PLAN LOCAL D'URBANISME INTERCOMMUNAL

COMMUNES DE BISCHWILLER, KALTENHOUSE, OBERHOFFEN
SUR MODER, ROHRWILLER, SCHIRRHEIN ET SCHIRRHOFFEN

MODIFICATION N° 3

Notice de Présentation

4.2.1. Plans de règlement

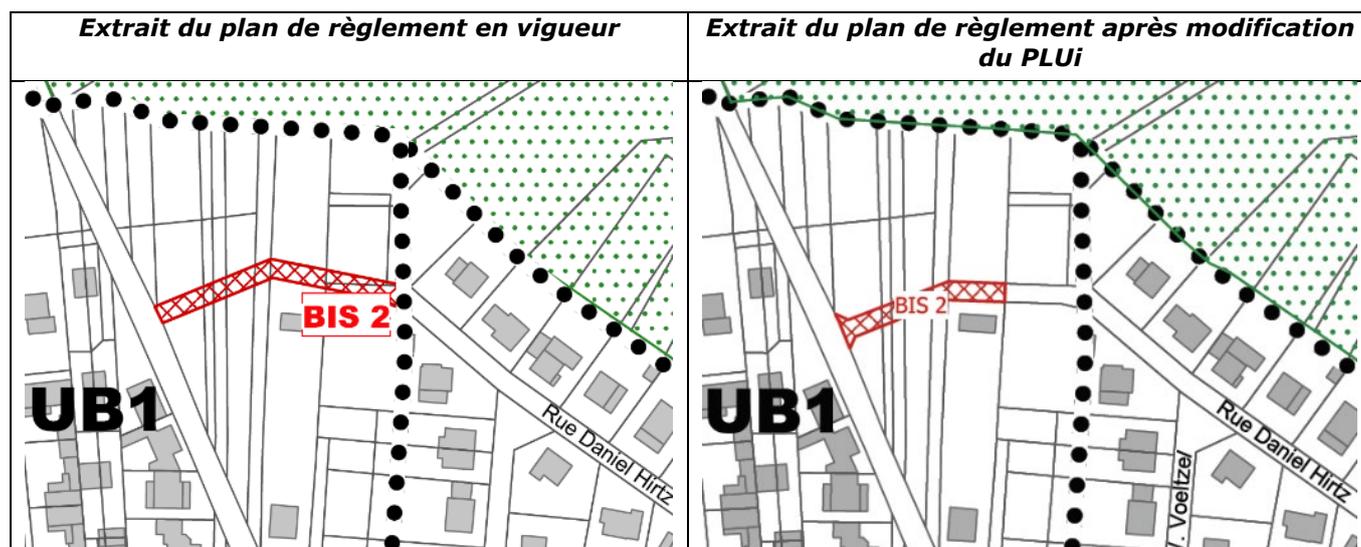
Suite à une division foncière pour permettre trois constructions au bout de la Rue Daniel Hirtz, il s'avère que l'emplacement réservé BIS 2 existant doit être modifié pour correspondre au nouveau cadastre et à la réalité du terrain. La largeur de la voie et de l'emplacement réservé restera de 6 mètres, mais des pans coupés seront ajoutés du côté de la Rue des Casernes pour faciliter la circulation des véhicules.

L'emplacement réservé modifié aura une superficie de 3,33 ares.

Le plan de règlement est modifié comme suit :

La liste des emplacements réservés sera également modifiée pour mettre à jour la superficie de l'emplacement réservé BIS 2.

5.2.1. Plans de règlement

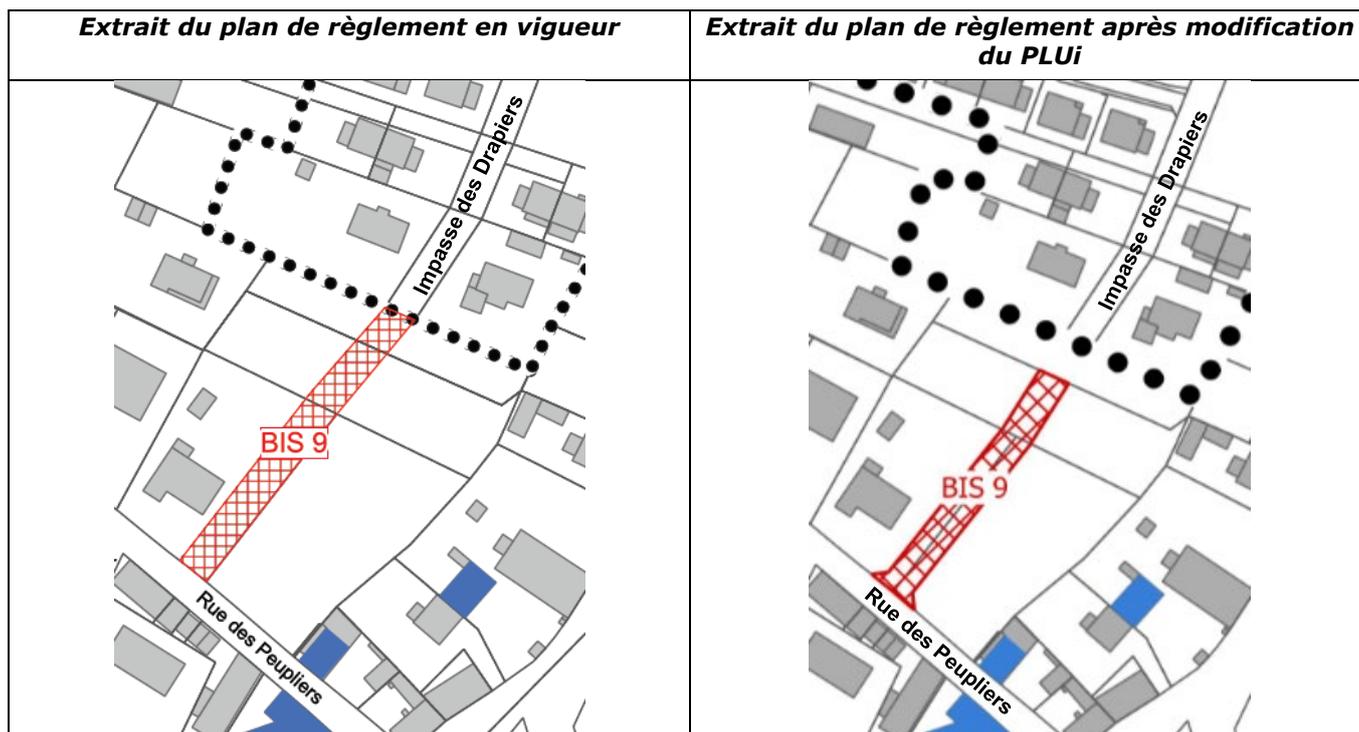
L'emplacement réservé modifié aura une superficie de 5,54 ares.

Le plan de règlement est modifié comme suit :

La liste des emplacements réservés sera également modifiée pour mettre à jour la superficie de l'emplacement réservé BIS 9.

6.2.1. Plans de règlement

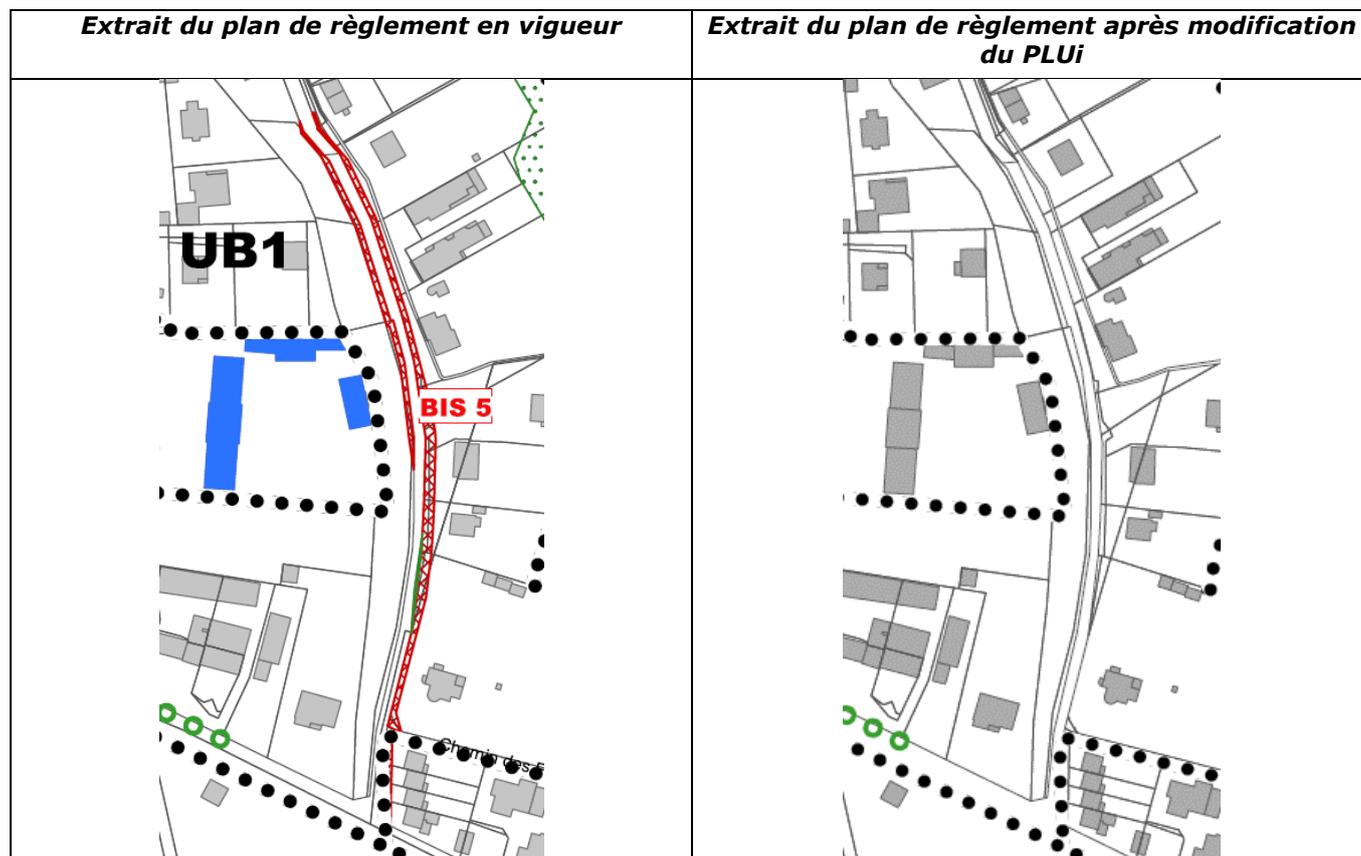
Le plan de règlement est modifié comme suit :

La liste des emplacements réservés sera également modifiée pour supprimer l'emplacement réservé BIS 5.

7.2.1. Plans de règlement

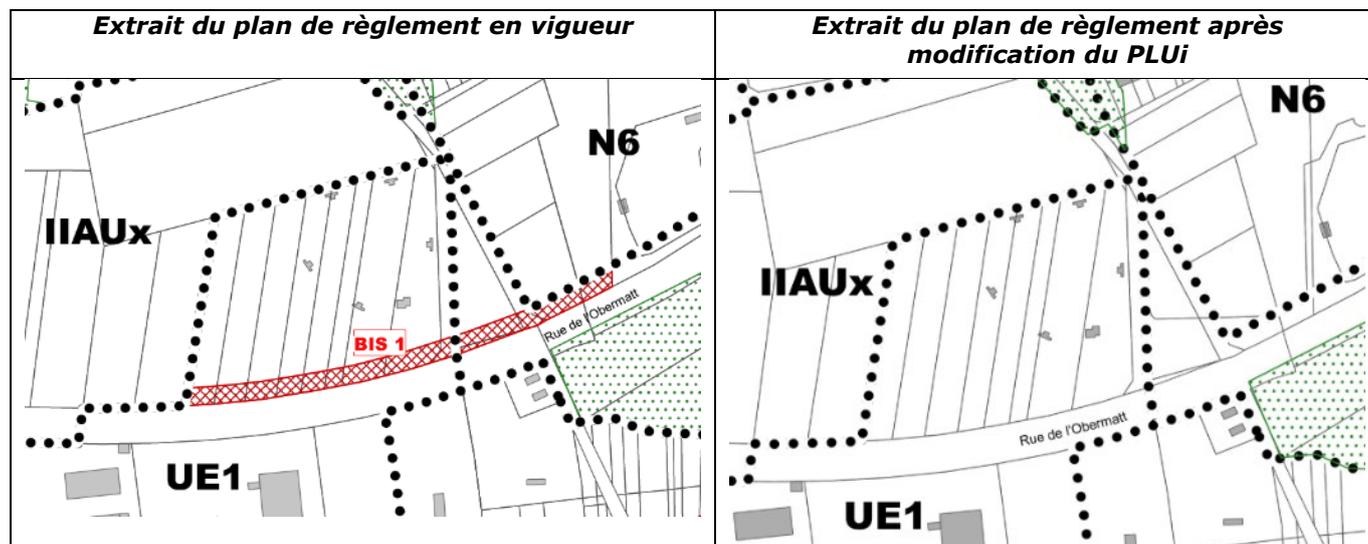
Le plan de règlement est modifié comme suit :

La liste des emplacements réservés sera également modifiée pour supprimer l'emplacement réservé BIS 1.

9.2.1. Plans de règlement

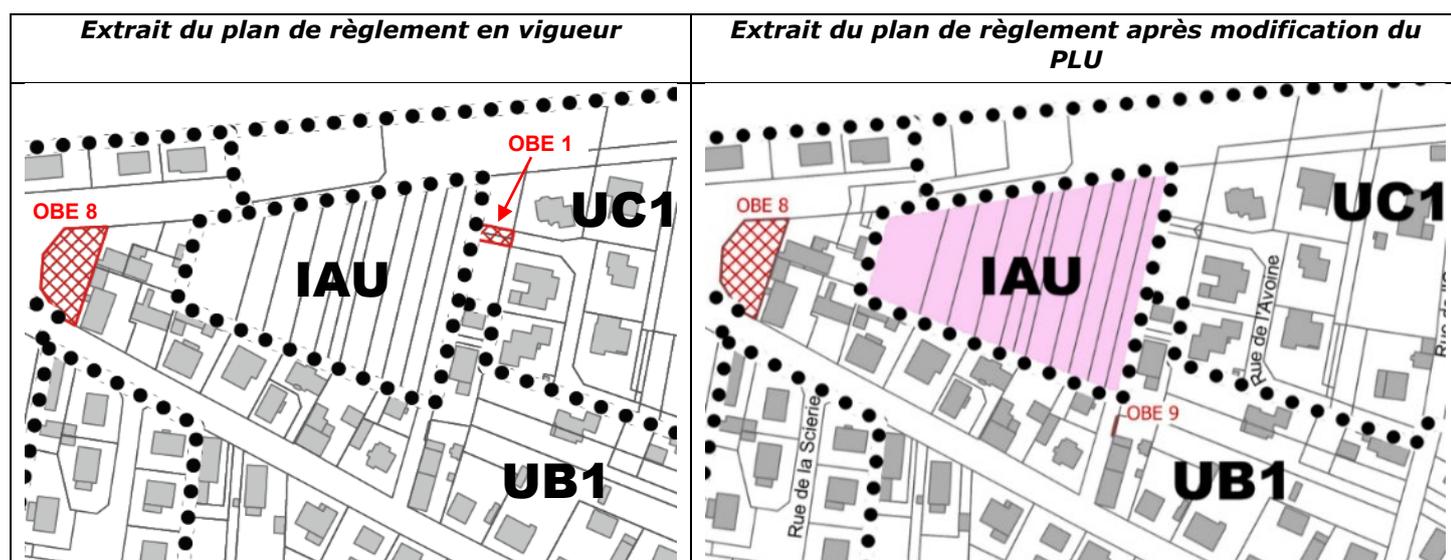
De plus, pour sécuriser l'accès existant depuis la Rue de la Gare, un emplacement réservé permettra d'élargir et sécuriser cette voie pour l'ensemble des usagers. L'objectif est d'élargir la voie d'un mètre (de 5,50m à 6,50m) à l'aide d'un nouvel emplacement réservé OBE 9 d'une superficie de 5 m² sur la parcelle AB36.

Le plan de règlement est modifié comme suit :

La liste des emplacements réservés sera également modifiée pour ajouter le nouvel emplacement réservé OBE 9 :

9.2.2. OAP

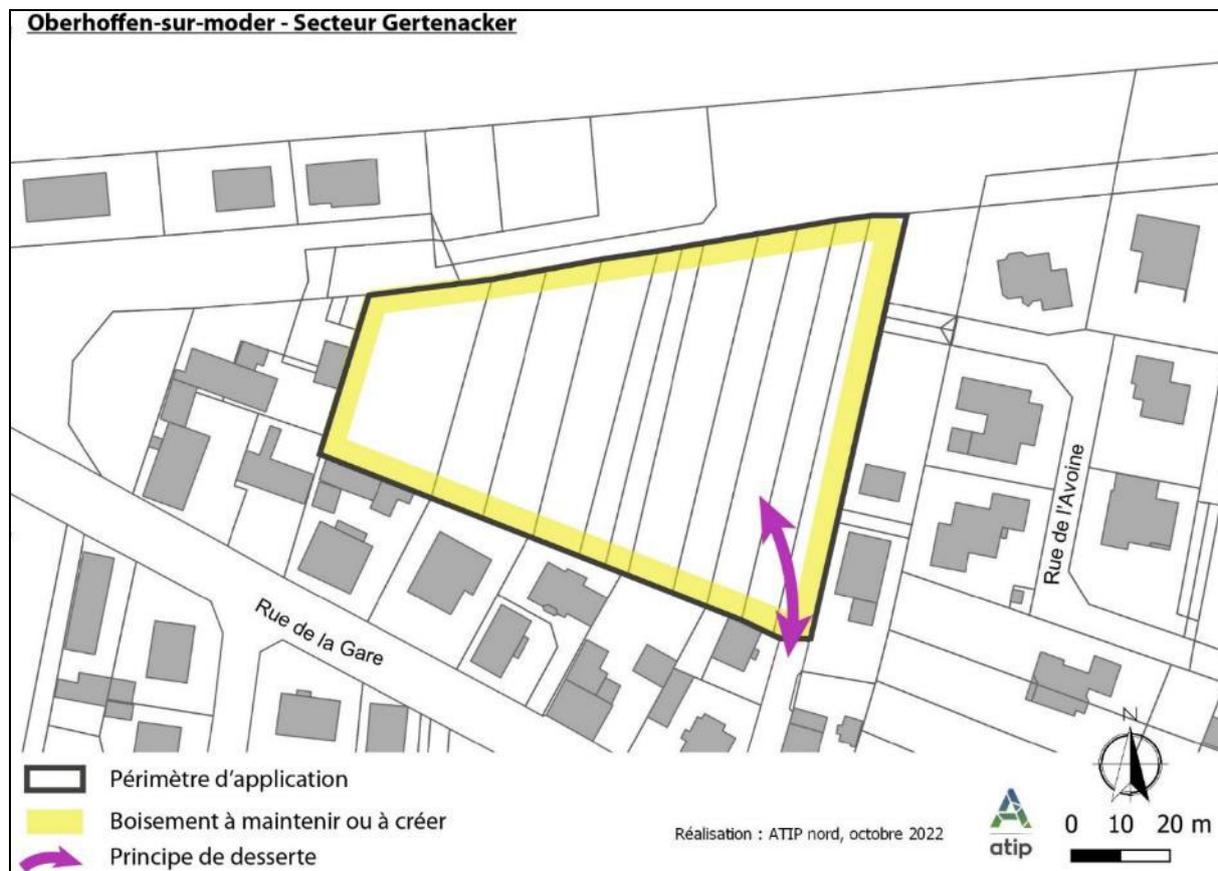
L'OAP Gerstenacker est créée comme suit :

1. Orientations relatives à la mise en valeur du patrimoine naturel et paysager
Le secteur à urbaniser est aujourd'hui occupé par des jardins, arbustes et vergers. Afin de faciliter l'intégration des futures constructions dans cet environnement, il est prévu qu'un boisement soit maintenu ou à créer sur le pourtour de la future opération d'aménagement. Les arbres et arbustes existants à ce niveau devront donc être conservés et serviront de transition paysagère avec le bâti existant et les jardins environnants.

10.2.1. Plans de règlement

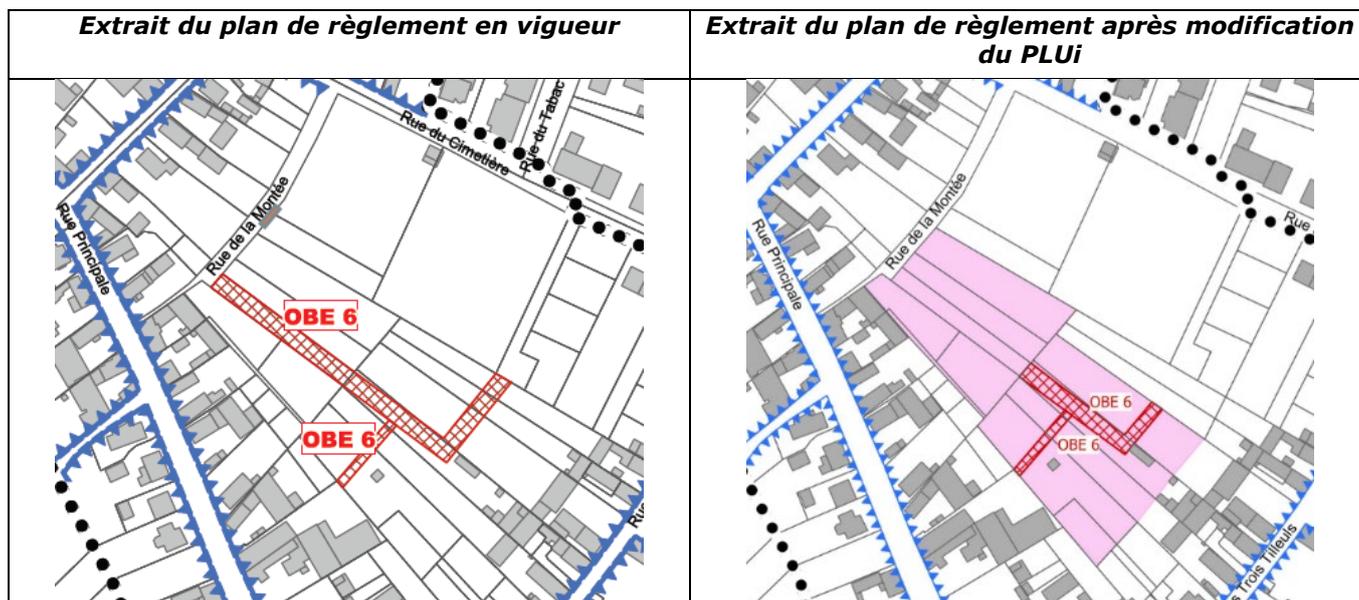
Ainsi, l'emplacement réservé OBE 6 modifié aura une superficie réduite à 7,4 ares.

Le plan de règlement est modifié comme suit :

La liste des emplacements réservés sera également modifiée pour mettre à jour la superficie de l'emplacement réservé OBE 6.

10.2.2. OAP

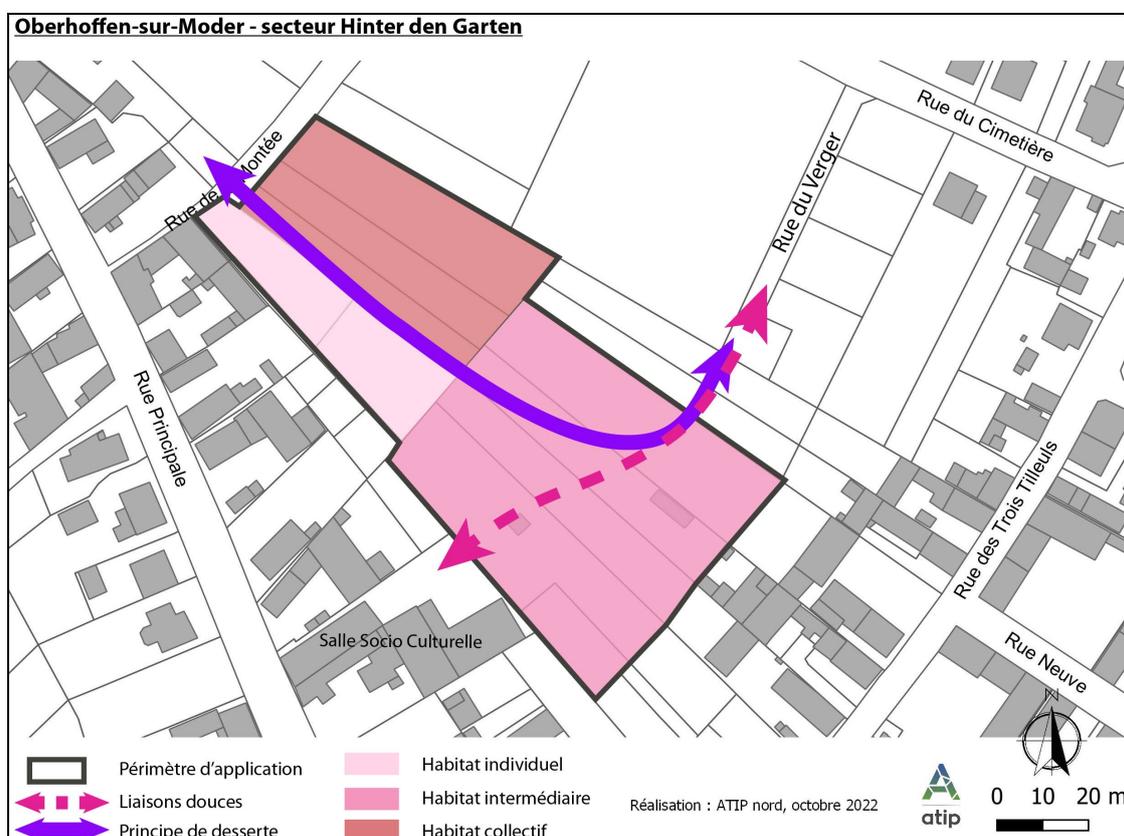
L'OAP Hinter den Garten est créée comme suit :

1. Orientations relatives à la mise en valeur du patrimoine naturel et paysager
Les arbres existants dans le périmètre de l'orientation d'aménagement devront être préservés au maximum, ou à défaut replantés sur les parcelles privées, afin de garantir l'intégration paysagère des futures constructions et le maintien d'espèces végétales sur ce secteur. Les arbres replantés seront d'essence locale.

11.2.2. Plans de règlement

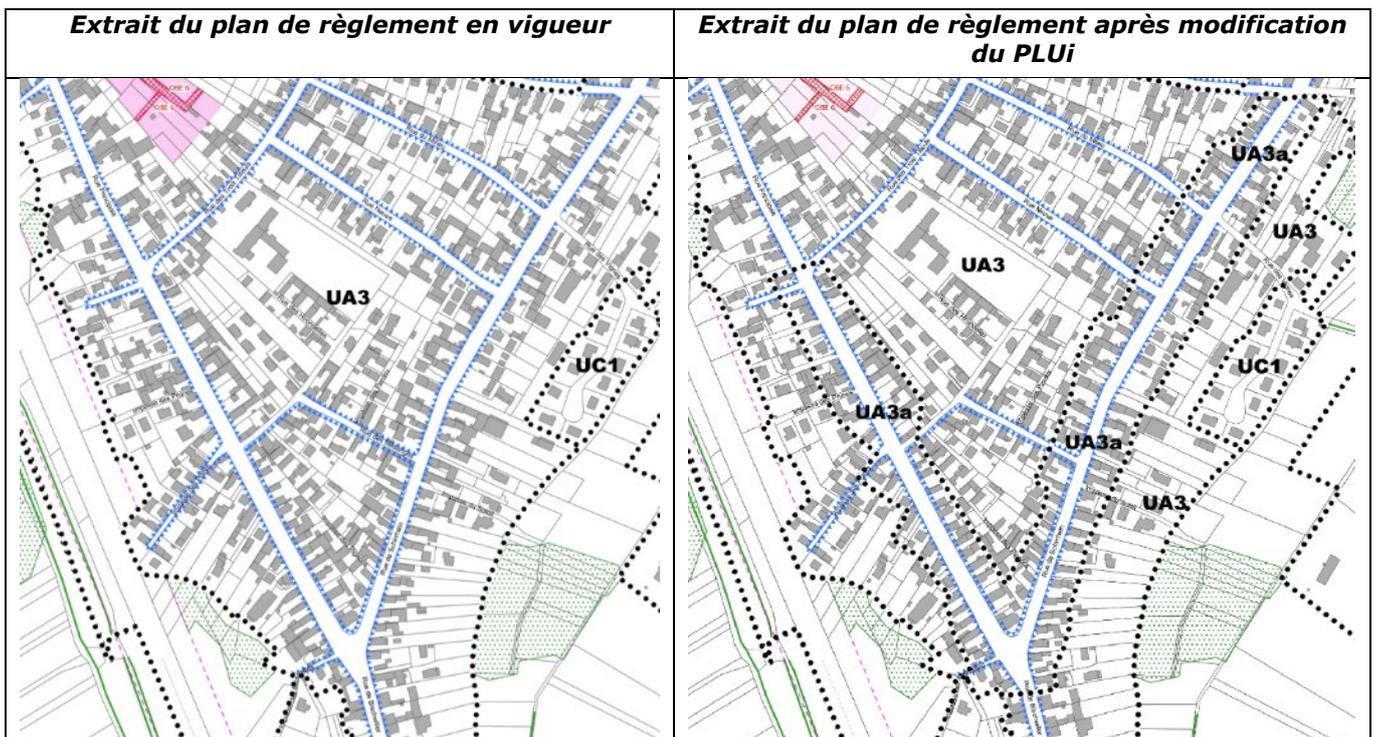
- limiter la hauteur des constructions en première ligne à 4 mètres à l'égout et 8 mètres au faitage (article 10-UA);
- imposer l'implantation du faitage de la construction parallèlement aux limites séparatives (article 11-UA).

Le plan de règlement est modifié comme suit :

<p>2.3.3 Dans le sous-secteur UA3a, la hauteur des constructions est limitée à 4 mètres à l'égout et 8 mètres au faitage.</p>
<p>Article 11 UA : Aspect extérieur des constructions</p>	<p>Article 11 UA : Aspect extérieur des constructions</p> <p>4. Dispositions concernant le secteur de zone UA3 :</p> <p>2.1. Dans les sous-secteurs de zone UA3a :</p> <p>4..1. En première ligne de construction, les faitages des constructions seront implantés parallèlement aux limites séparatives latérales, en respectant les ordonnancements de fait des constructions situées de part et d'autre des limites séparatives latérales.</p>

21.2. Pièces du PLU modifiées

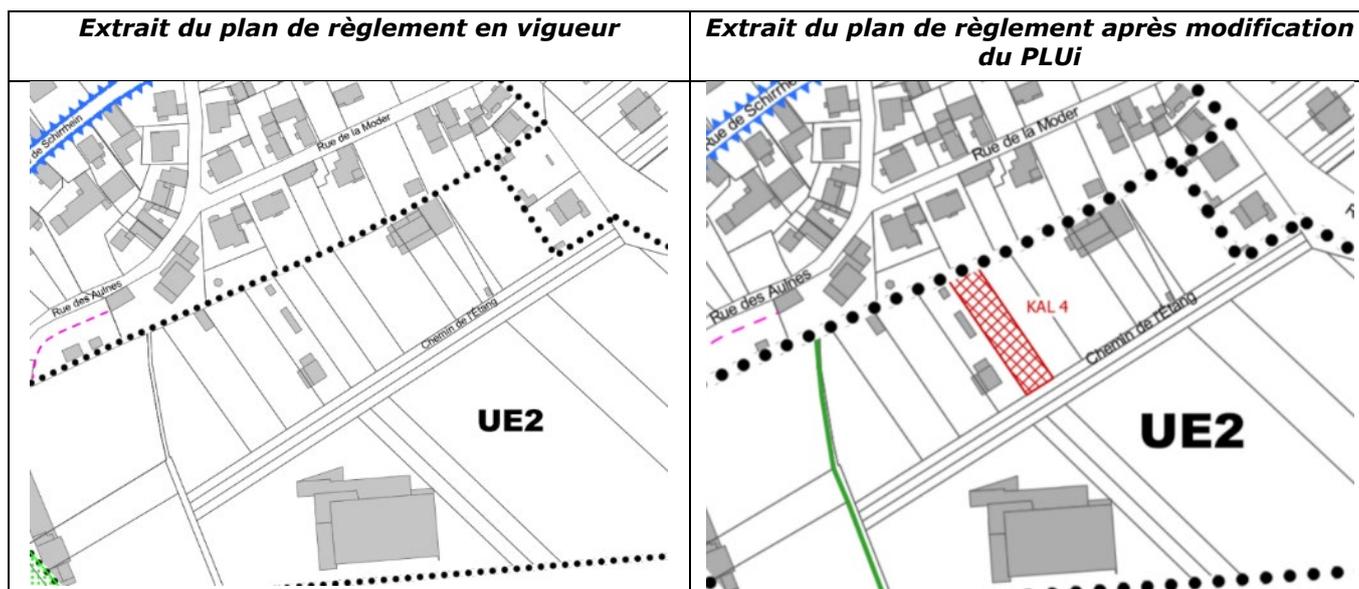
L'emplacement réservé KAL 4 servirait donc à l'aménagement d'une aire de stationnement dédiée au club de boulistes, et résorberait également cette parcelle propriété d'un particulier et actuellement en friche.

- Le plan de règlement (planche 1 au 1/2000^e et planche 10 au 1/5000^e)
- La liste des emplacements réservés

22.2. Pièces du PLU modifiées

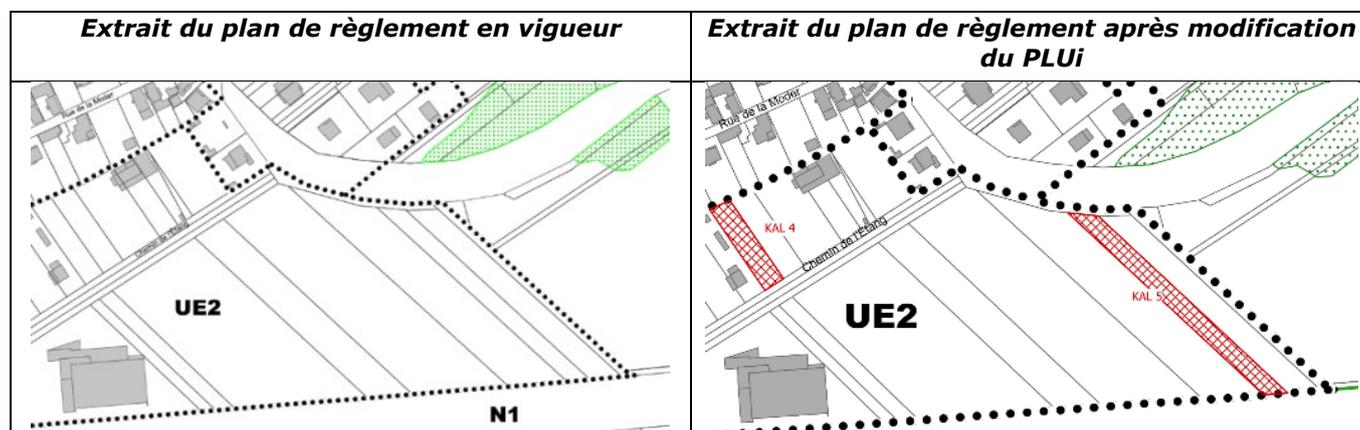
La commune de Kaltenhouse souhaite mettre en place un emplacement réservé en zone UE2 à proximité de la salle multi-activités, en amont d'une réflexion sur l'extension du parking existant.

- Le plan de règlement (planche 1 au 1/2000^e et planche 10 au 1/5000^e)
- La liste des emplacements réservés
